# NIEDERSCHRIFT ÖFFENTLICHER TEIL

<b>Gremium:</b>	Marktgemeinderat Triefenstein
<b>Sitzungstag:</b>	23.07.2024
<b>Beginn:</b>	19:30 Uhr
<b>Ende:</b>	20:13 Uhr
<b>Sitzungsort:</b>	Triefensteinhalle Trennfeld, In den Wiesen 16

- 5 Bebauungsplan "Remlinger Straße" im beschleunigten Verfahren nach §13a BauGB, hier: Abwägung der Stellungnahmen und Anregungen der Behörden und Träger öffentlicher Belange gemäß § 4 Abs. 2 BauGB, sowie Öffentlichkeit gem. § 3 Abs. 2 BauGB; Beschluss**

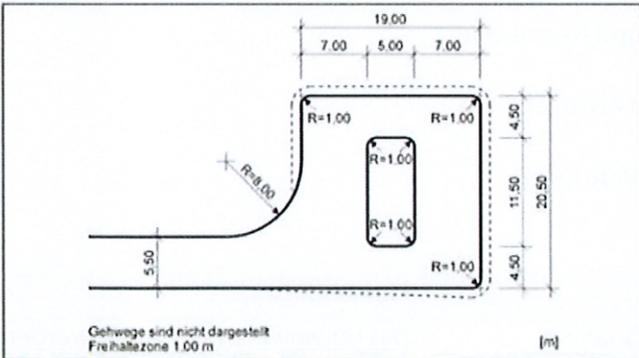
Nr. Anregungen / Einwendungen / Hinweise	Fachliche Bewertung
<p>Es wird jedoch darauf hingewiesen, dass das unter Hinweis B 9. des Entwurfes genannte Faltblatt "Lärmschutz bei Luft-Wärmepumpen - Für eine ruhige Nachbarschaft" des Bayerischen Landesamtes für Umwelt (LfU) nicht mehr als Erkenntnisquelle herangezogen werden soll. Die in dem Faltblatt aufgeführten Mindestabstände berücksichtigen ein worst-case-Szenario und können daher in eng bebauten Gebieten oft nicht eingehalten werden.</p> <p>Der bekannte Flyer, welcher zwar fachtechnisch dem Stand der Technik (BlmSchG) entspricht, wird daher nicht mehr im Publikationsshop der Bayerischen Staatsregierung geführt. Mit UMS vom 30.01.2024 wurde bekannt gegeben, dass die Umweltministerkonferenz mit Umlaufbeschluss Nr. 47/2023 der Veröffentlichung des umfangreich überarbeiteten LAI-Leitfadens „LAI-Leitfaden für die Verbesserung des Schutzes gegen Lärm beim Betrieb von stationären Geräten in Gebieten, die dem Wohnen dienen“ zugestimmt hat. Insbesondere in Form der praxisnahen Kurzfassung sollen auch Bauherren, Architekten und Planer für die Thematik sensibilisiert werden. Diese Kurzfassung kann auf der Website des LfU und der LAI abgerufen werden.</p> <p>Es wird weiter darauf hingewiesen, dass die gewählte Formulierung „ist...zu beachten“ den Hinweischarakter nicht zweifelsfrei erkennen lässt. Die Anforderungen der Bestimmtheit und Rechtsklarheit gelten für die Regelungen von Bebauungsplänen ebenso wie für Gesetze. Die Gemeinden sollten vor diesem Hintergrund darauf achten, dass ihre Festsetzungen sowie ihre Hinweise hinreichend eindeutig formuliert sind.</p> <p>Unter Berücksichtigung der Anmerkungen kann der Aufstellung des Bebauungsplans „Remlinger Straße“ aus fachlicher Sicht zugestimmt werden.</p>	<p><u>Die Hinweise werden zur Kenntnis genommen.</u></p> <p><u>Der Anregung wird entsprochen.</u> Der Hinweis auf das Faltblatt „Lärmschutz bei Luft-Wärmepumpen - Für eine ruhige Nachbarschaft“ des Bayerischen Landesamtes für Umwelt (LfU) wird gestrichen.</p> <p>Die textlichen Hinweise werden unter „B 9 Immissionen“ wie folgt redaktionell angepasst: <i>„Im Hinblick auf die Vermeidung von Geräuschbelästigungen innerhalb des Plangebietes ist der „LAI-Leitfaden für die Verbesserung des Schutzes gegen Lärm beim Betrieb von stationären Geräten in Gebieten, die dem Wohnen dienen“ des Arbeitsgremium Bund/Länder-Arbeitsgemeinschaft Immissionsschutz (LAI) zu berücksichtigen. (<a href="https://www.lai-immissionsschutz.de/Aktuelles.html?newsID=974">https://www.lai-immissionsschutz.de/Aktuelles.html?newsID=974</a>)</i></p> <p>Die Begründung Kapitel 8.6 Erneuerbare Energien wird wie folgt angepasst: <i>„Im Hinblick auf die Vermeidung von Geräuschbelästigungen innerhalb des Plangebietes ist der "LAI-Leitfaden für die Verbesserung des Schutzes gegen Lärm beim Betrieb von stationären Geräten in Gebieten, die dem Wohnen dienen" des Arbeitsgremium Bund/Länder-Arbeitsgemeinschaft Immissionsschutz (LAI) zu beachten. Insbesondere in Form der praxisnahen Kurzfassung sollen auch Bauherren, Architekten und Planer für die Thematik sensibilisiert werden. Dieser Leitfaden kann auf der Website des Bayerisches Landesamt für Umwelt (LfU) und der Bund/Länder-Arbeitsgemeinschaft Immissionsschutz (LAI) abgerufen werden. (<a href="https://www.lai-immissionsschutz.de/Aktuelles.html?newsID=974">https://www.lai-immissionsschutz.de/Aktuelles.html?newsID=974</a> , Aufgerufen am 15.04.2024)“</i></p> <p>(Da lediglich die textlichen Hinweise ergänzt werden und die Grundzüge der Planung unberührt bleiben, handelt es sich hierbei lediglich um eine redaktionelle</p>

Nr. Anregungen / Einwendungen / Hinweise	Fachliche Bewertung
	<p>Änderung des Bebauungsplans.)</p> <p><u>Der Hinweis wird zu Kenntnis genommen.</u> Die Formulierung "ist... zu beachten" wird verwendet, wenn es um Vorschriften und Regelwerke geht, die auf nachgelagerter Ebene zu beachten sind.</p>
<p><b>1.4 LRA – Wasserrecht / Bodenschutz</b></p>	/
<p>Mit der geplanten Aufstellung des o.g. Bebauungsplans besteht aus wasserrechtlicher und bodenschutzrechtlicher Sicht <u>Einverständnis</u>.</p>	–
<p><b>1.5 LRA – Naturschutz:</b></p>	<p><b>Einwendungen / Anregungen</b></p>
<p>Die untere Naturschutzbehörde nimmt zu o. g. Vorhaben wie folgt Stellung:</p> <p><u>Geltungsbereich:</u> Der Geltungsbereich wird anders als in 3. „Lage und Größe sowie Nutzungen des Geltungsbereichs“ beschrieben, nicht als „sehr strukturarm“ eingeschätzt. Im Süden befinden sich gewässerbegleitend Schwarz-Erlen, Eschen und Weiden, während auf dem westlich direkt angrenzenden Grundstück mit der FINr. 761/0 Streuobstbestände unterschiedlichen Alters dominieren. Die Nutzung der Fläche ist als Wiese und nicht als Brachfläche einzustufen, auch wenn das Grundstück derzeit nicht als landwirtschaftliches Feldstück gemeldet ist.</p>	<p>Die Beschreibung des Geltungsbereichs in Kapitel 3, 3. Absatz wird an die Beschreibung unter Kapitel 7 angepasst. Formulierungsvorschlag für den letzten Satz dieses Absatzes: <i>„Derzeit ist der Geltungsbereich als Grünland genutzt. Entlang des Bischbachs im Süden außerhalb des Geltungsbereichs befinden sich gewässerbegleitend Schwarz-Erlen, Eschen und Weiden, auf dem westlich direkt angrenzenden Grundstück mit der FI.Nr. 761/0 Streuobstbestände.“</i></p> <p>(Da lediglich Begründung ergänzt wird und die Grundzüge der Planung unberührt bleiben, handelt es sich hierbei lediglich um eine redaktionelle Änderung des Bebauungsplans.)</p>

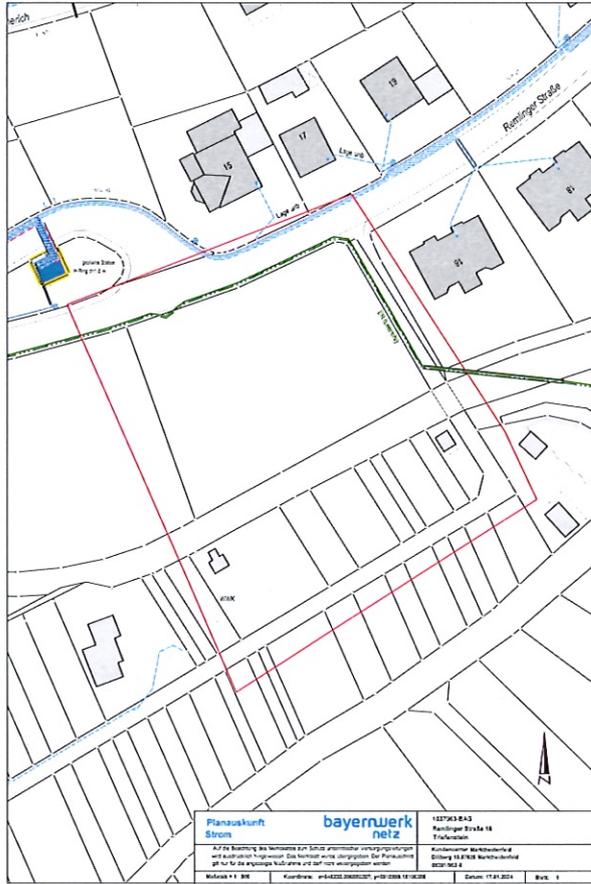
Nr. Anregungen / Einwendungen / Hinweise	Fachliche Bewertung
<p>Für weitere Informationen (z.B. Koordination) setzen Sie sich direkt mit unserem Herrn <i>*Anonymisiert*</i> im Kundencenter Marktheidenfeld unter der Rufnummer <i>*Anonymisiert*</i> bzw. <i>*Anonymisiert*</i> @bayernwerk.de in Verbindung zu setzen. Als Vertretung steht Ihnen unser Herr <i>*Anonymisiert*</i> unter <i>*Anonymisiert*</i> bzw. <i>*Anonymisiert*</i> zur Verfügung.</p> <p>Durch die geplante Erweiterung der Bebauung planen wir im Jahr 2025 auf unserem Stationsplatz mit der Fl. Nr. 1450/ 50 (Einmündung Würzburger Straße/ Remlinger Straße) eine neue Kabelstation mit entsprechender Anbindung zu stellen und betreiben. Durch die Errichtung ist ein Rückschnitt/ evtl. Fällung von zwei Bäumen erforderlich. Die entsprechenden Arbeiten würden wir vorab mit dem Markt Triefenstein abstimmen. Alternativ stehen wir einem Grundstückstausch, in unmittelbarer Nähe, offen gegenüber.</p> <p>Sofern der Markt Triefenstein eine Änderung bzw. Anpassung der bestehenden Straßenbeleuchtungsanlage wünscht, stehen ebenfalls die Herren <i>*Anonymisiert*</i> bzw. <i>*Anonymisiert*</i> für Fragen bzw. ein Angebot zur Verfügung. Sollte sich im Zuge der notwendigen Erdarbeiten eine Mehr- oder Mindesttiefe ergeben, ist eine Anpassung der Versorgungsleitung zwingend notwendig. Im Vorfeld der Bauausführung ist die genaue Tiefe der Versorgungsleitung mittels Suchschlitze zu ermitteln. Tiefbauarbeiten im Bereich der Versorgungsleitung sind zudem nur in Handschachtung zulässig.</p> <p>Bei Sicherungsmaßnahmen bzw. einer örtlichen Kabeleinweisung wenden Sie sich an unseren Gebietservice unter <i>*Anonymisiert*</i> bzw. unter der Rufnummer <i>*Anonymisiert*</i> mit einem Vorlauf von mindestens 2 Arbeitswochen.</p> <p>Gegen die Aufstellung des oben genannten Bebauungsplanes Nr. 40 „Remlinger Straße“ in der Fassung vom 12.12.2023 bestehen <u>keine grundsätzlichen Einwendungen</u>, wenn dadurch der Bestand, die Sicherheit und der Betrieb unserer vorhandenen Anlagen nicht beeinträchtigt werden.</p> <p>Beteiligen Sie uns auch weiterhin, unter anderem, an der Aufstellung bzw. an Änderungen von Flächennutzungs-, Bebauungs- und Grünordnungsplänen, da sich besonders im Ausübungsbereich unserer Versorgungsleitungen Einschränkungen bezüglich der Bepflanzbarkeit ergeben können.</p>	<p><u>Der Hinweis wird zur Kenntnis genommen.</u></p> <p><u>Die Hinweise werden zur Kenntnis genommen.</u> Die Planung des Ausbaus der Kabelstation, welche sich außerhalb des Geltungsbereichs befindet, sowie der Bedarf an Anpassungen der Straßenbeleuchtungsanlagen oder Versorgungsleitungen sind nicht Bestandteil des Bebauungsplans. Diese Angelegenheiten werden auf nachgelagerter Ebene bei Bedarf mit der Bayernwerk Netz GmbH abgestimmt.</p>

Die Hinweise werden zur Kenntnis genommen.
